Saulkrastos

Par iepirkuma „**Multimediju aparatūras piegāde un uzstādīšana multifunkcionālajā jauniešu iniciatīvu centrā, Raiņa ielā 7, Saulkrastos**” (iepirkuma identifikācijas Nr. SND2016/40/LSCP) Nolikumu.

***Komisija sniedz šādus skaidrojumus par iepirkuma Nolikumu:***

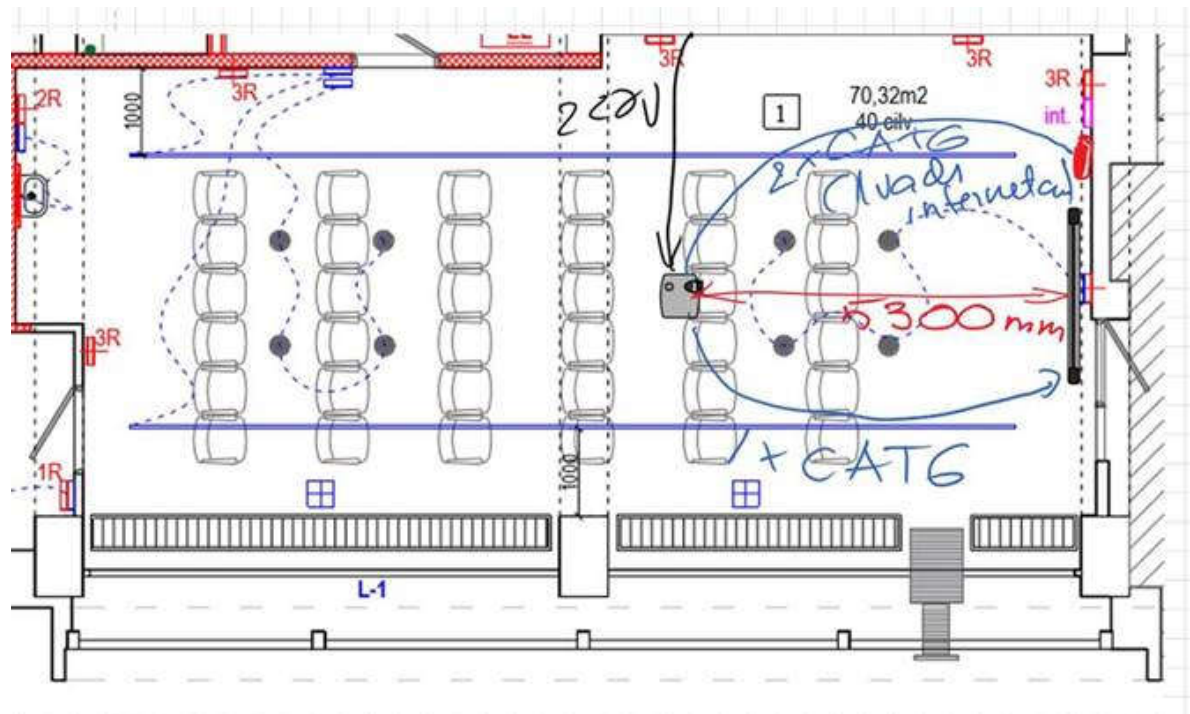
Kāda ir datora pieslēguma vieta un kāda veida vadus ir paredzēts vilkt no projektora uz šo pieslēguma vietu.

1. Elektrības kabeļi līdz projektoram un ekrānam ir izvilkti
2. Projektors no ekrāna centra atrodas 5300mm attālumā;
3. Līdz projektoram jānovelk 2x CAT6 kategorijas vadi:
  - a. 1 x vads ar interneta pieeju, var būt arī CAT5;
  - b. 1x vads obligāti CAT6 no stūra kur atrodas rozetes (turpat arī liksim pieslēguma kārbu);
  - c. 1x CAT5 no projektora vietas līdz ekrānam;
4. Jūs nodrošiniet datora pieslēguma vietu;

Skatīt zīmējumu
